ÚZEMNÍ PLÁN MĚSTA BRNA

Textová část Odůvodnění

Kapitola 19 Vyhodnocení připomínek

Svazek Pb16 *(s osobními údaji)*

Aktuální stav územního plánu se světle modře vyznačenými plochami bydlení.

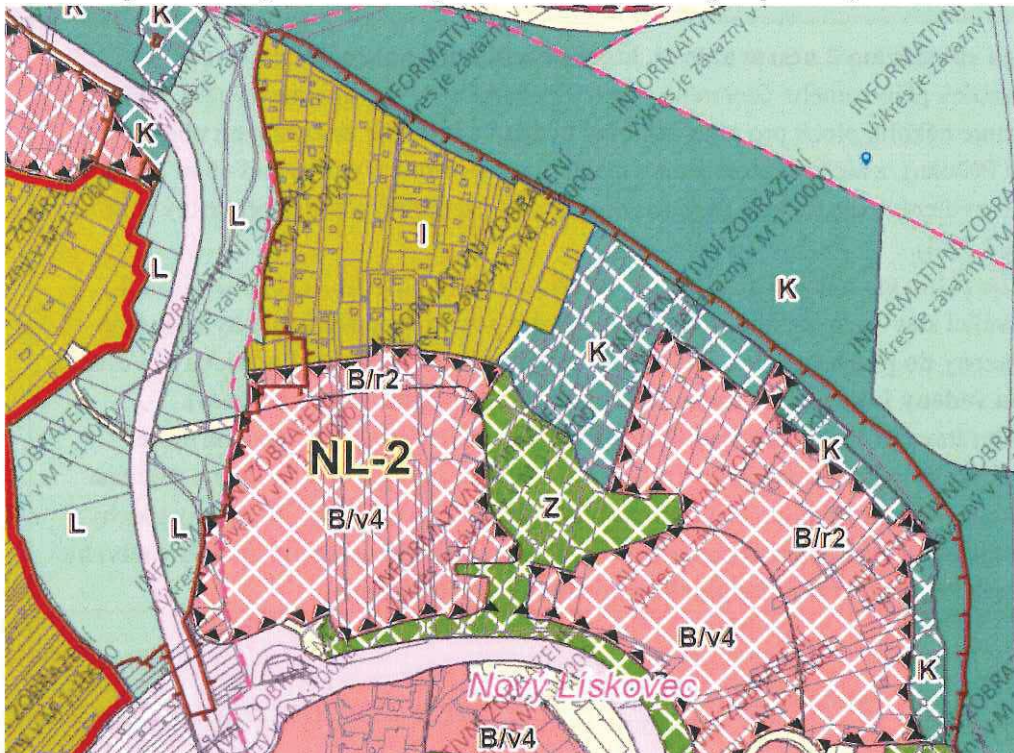
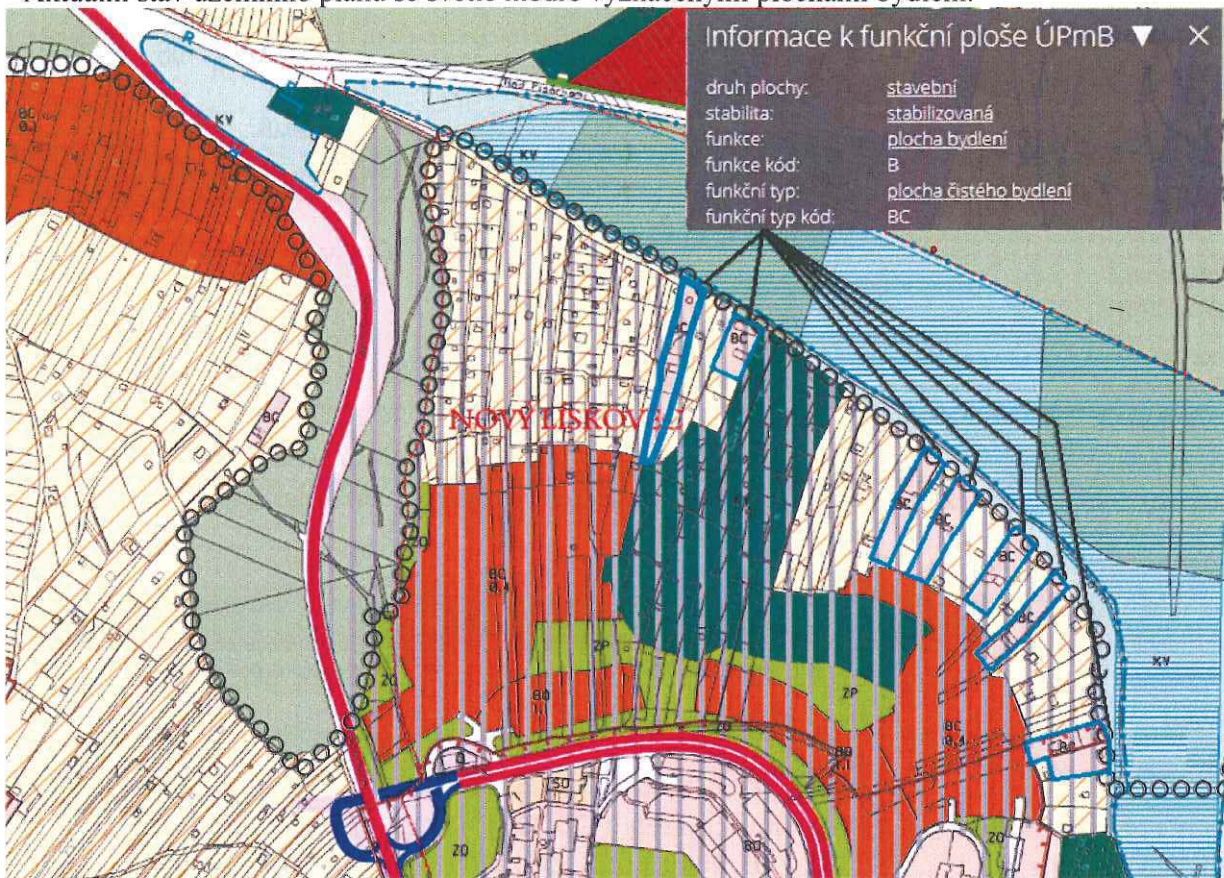
2- V návrhu i aktuálním stavu je obslužná komunikace (dále jen „ulice Travní“) vedena na ploše krajinné zeleně. Ulice Travní již dnes slouží jako obslužná komunikace pro plochy bydlení a zejména pro plochy zahrádek, ke kterému už není určena (viz závazná textová část 6.3.3.15). Regulativ plochy krajinné zeleně umožňuje zajišťovat dopravu pouze pro svoji plochu. **Navrhují proto změnu v návrhu pro plochu krajinné zeleně ulice Travní na plochu dopravní infrastruktury.**

A k porovnání s aktuálním územním plánem návrh nového územního plánu s vyznačenou plochou zahrádek písmenem I, návrhové krajinné zeleně a návrhových ploch bydlení.

Aktuální stav územního plánu se světle modře vyznačenými plochami bydlení.

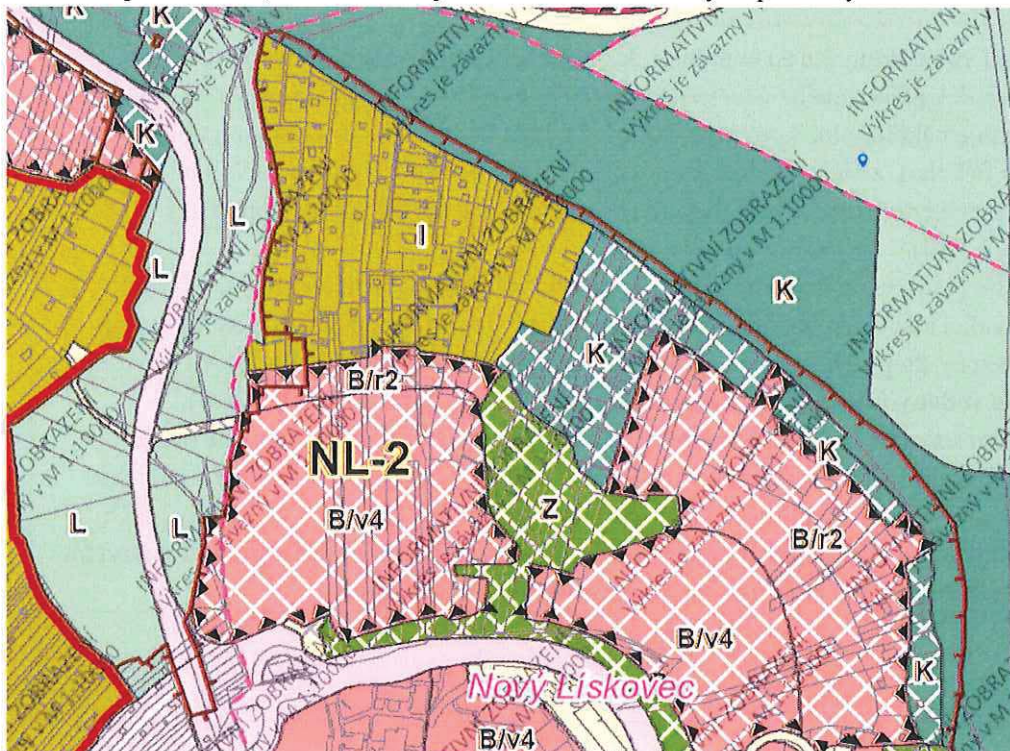
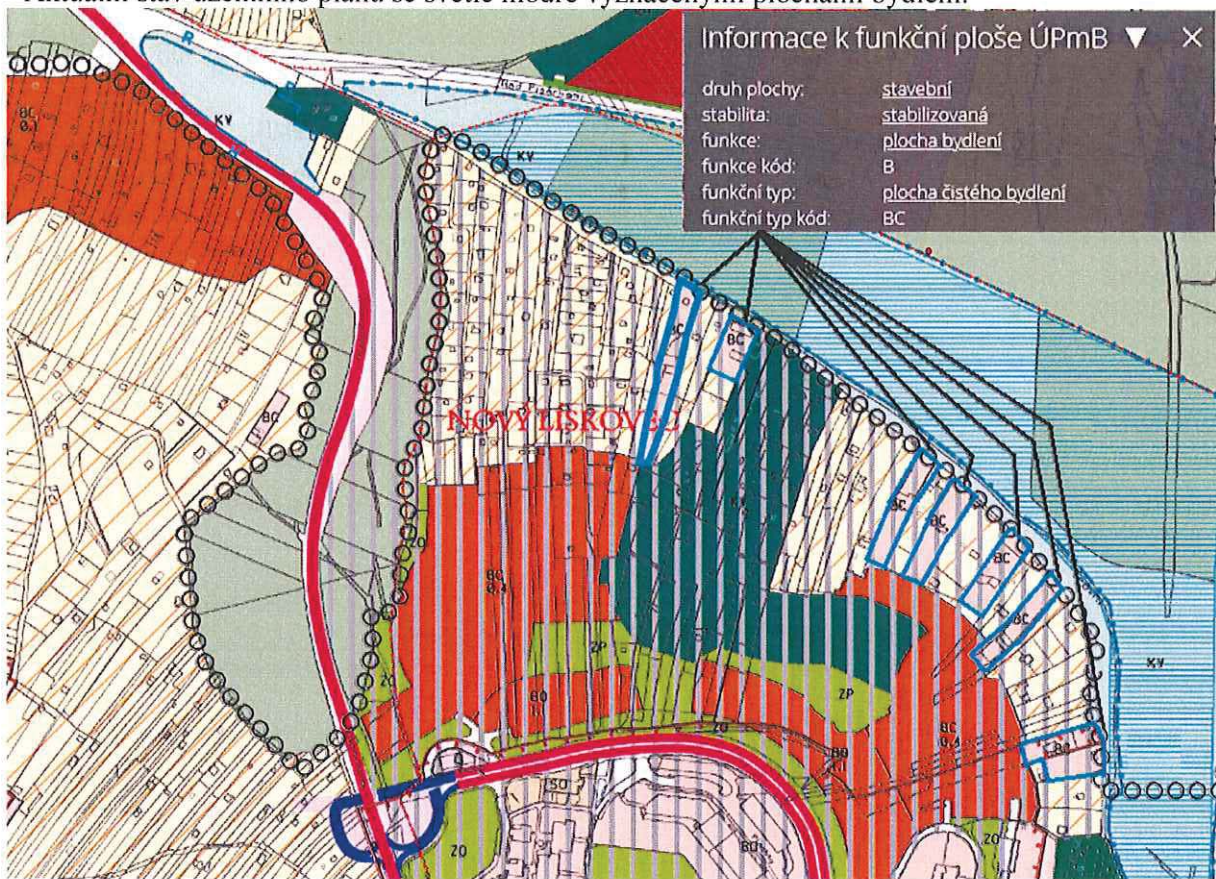
A k porovnání s aktuálním územním plánem návrh nového územního plánu s vyznačenou plochou zahrádek písmenem I, návrhové krajinné zeleně a návrhových ploch bydlení.

Aktuální stav územního plánu se světle modře vyznačenými plochami bydlení.

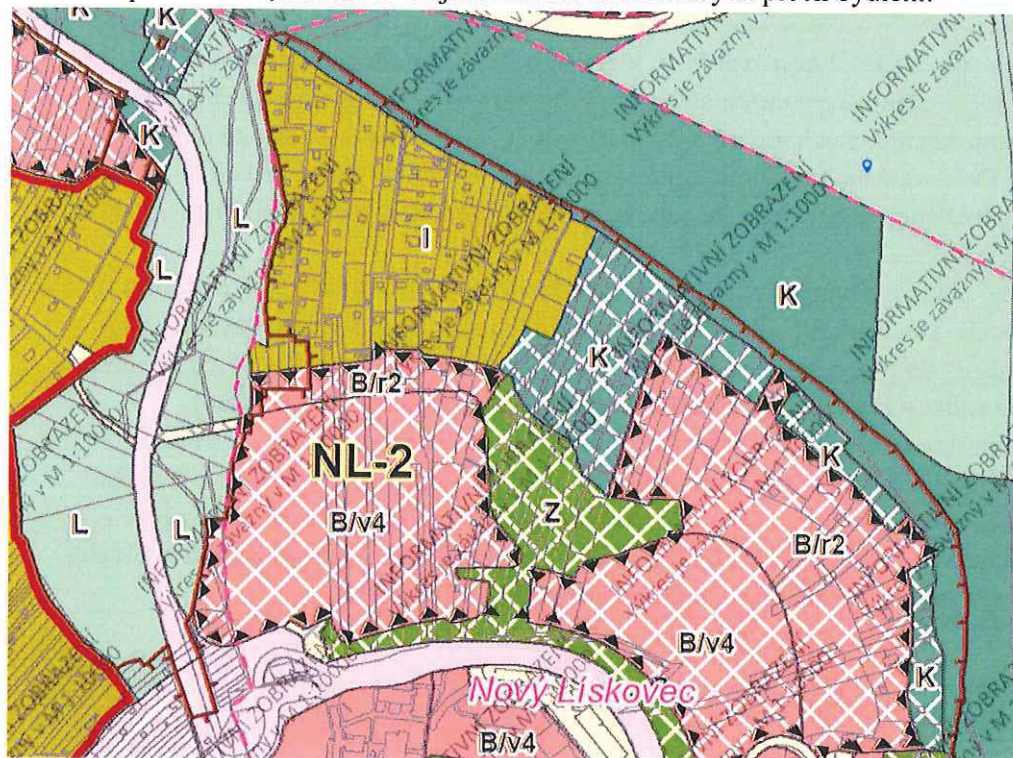
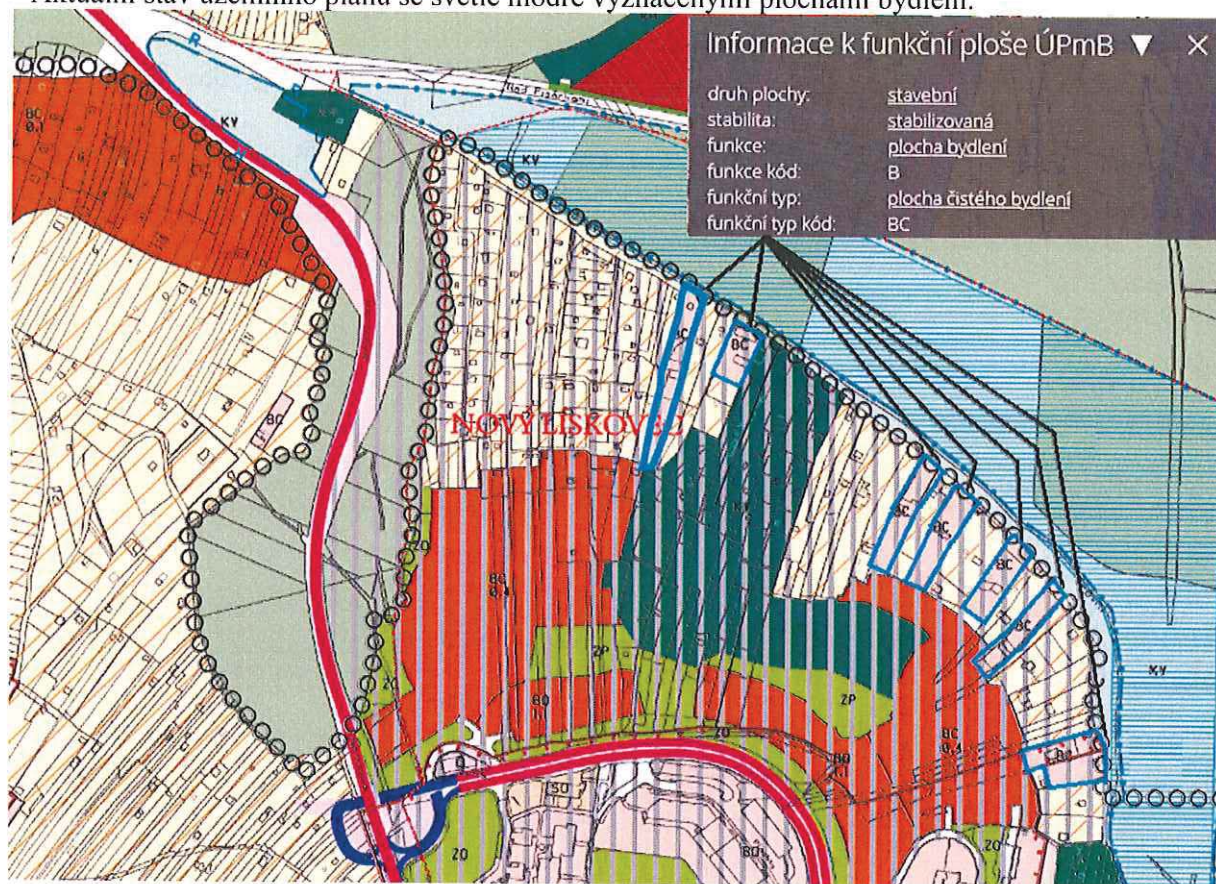
2- V návrhu i aktuálním stavu je obslužná komunikace (dále jen „ulice Travní“) vedena na ploše krajinné zeleně. Ulice Travní již dnes slouží jako obslužná komunikace pro plochy bydlení a zejména pro plochy zahrádek, ke kterému už není určena (viz závazná textová část 6.3.3.15). Regulativ plochy krajinné zeleně umožňuje zajišťovat dopravu pouze pro svoji plochu. **Navrhuji proto změnu v návrhu pro plochu krajinné zeleně ulice Travní na plochu dopravní infrastruktury.**

A k porovnání s aktuálním územním plánem návrh nového územního plánu s vyznačenou plochou zahrádek písmenem I, návrhové krajinné zeleně a návrhových ploch bydlení.

Aktuální stav územního plánu se světle modře vyznačenými plochami bydlení.

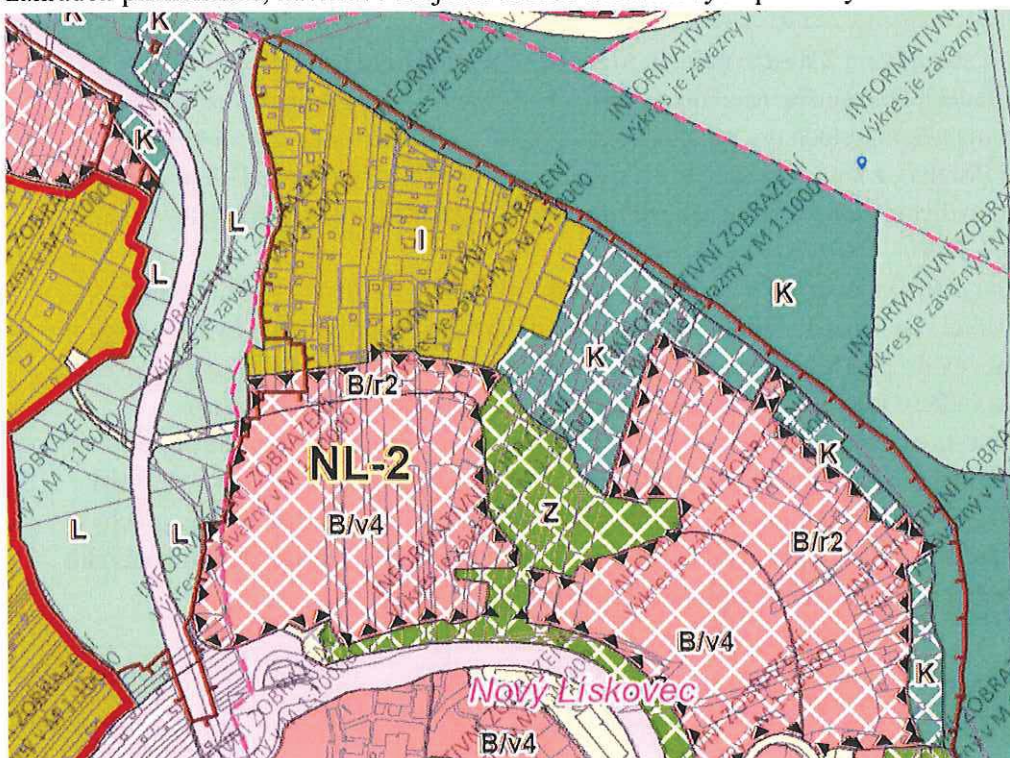
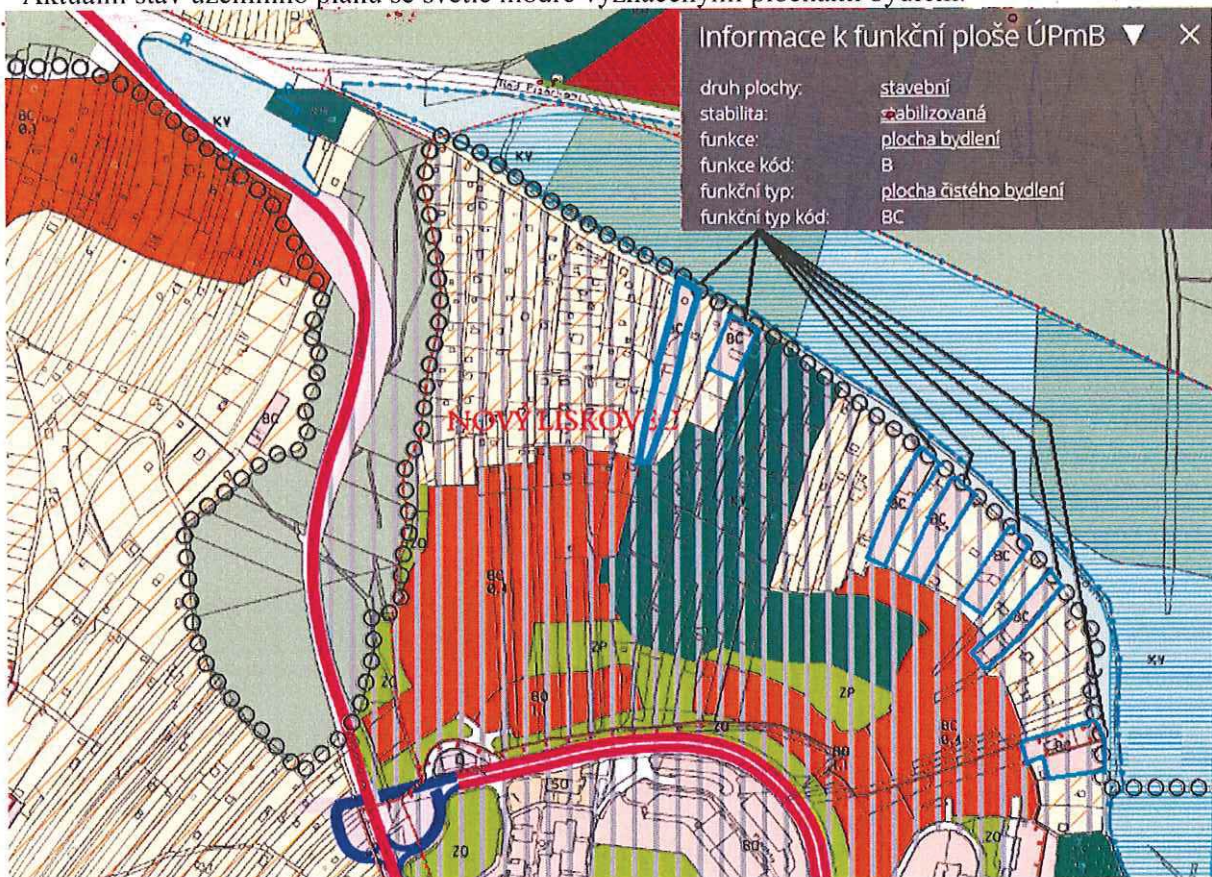
A k porovnání s aktuálním územním plánem návrh nového územního plánu s vyznačenou plochou zahrádek písmenem I, návrhové krajinné zeleně a návrhových ploch bydlení.

Aktuální stav územního plánu se světle modře vyznačenými plochami bydlení.

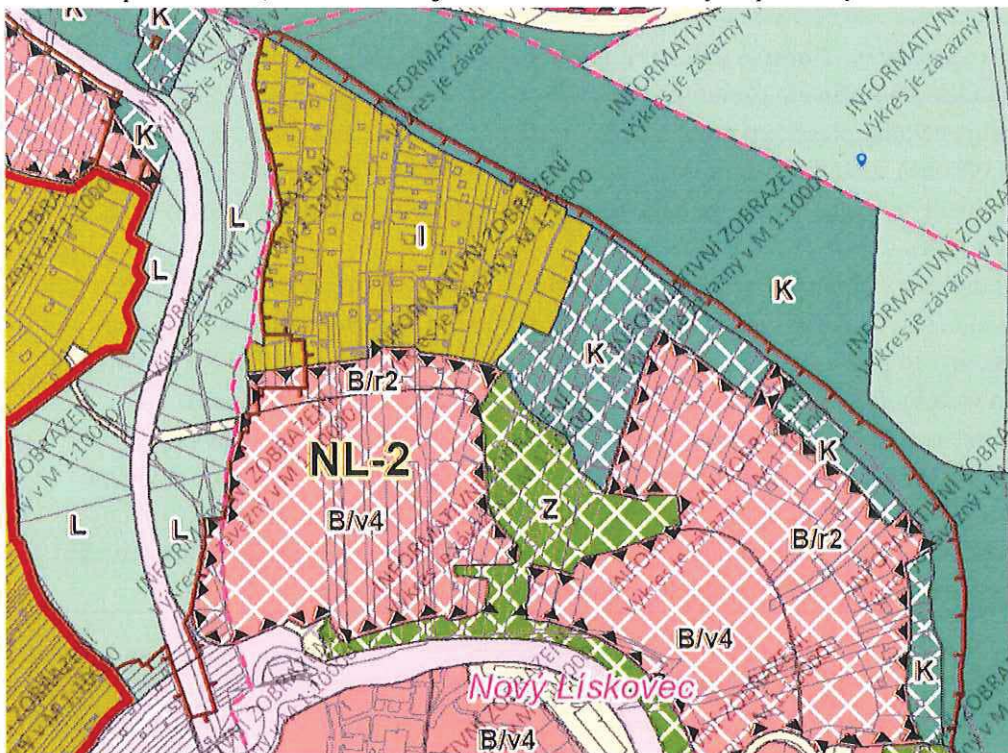
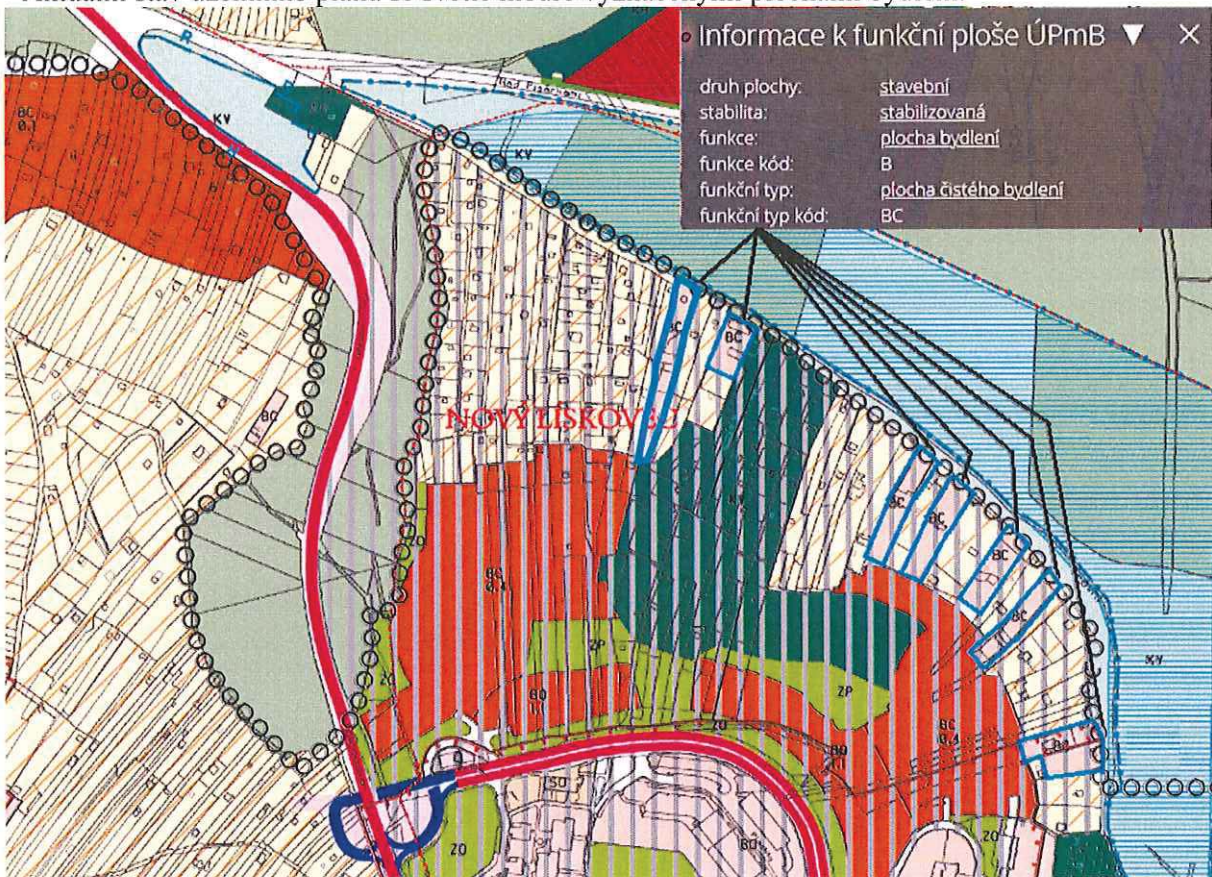
A k porovnání s aktuálním územním plánem návrh nového územního plánu s vyznačenou plochou zahrádek písmenem I, návrhové krajinné zeleně a návrhových ploch bydlení.
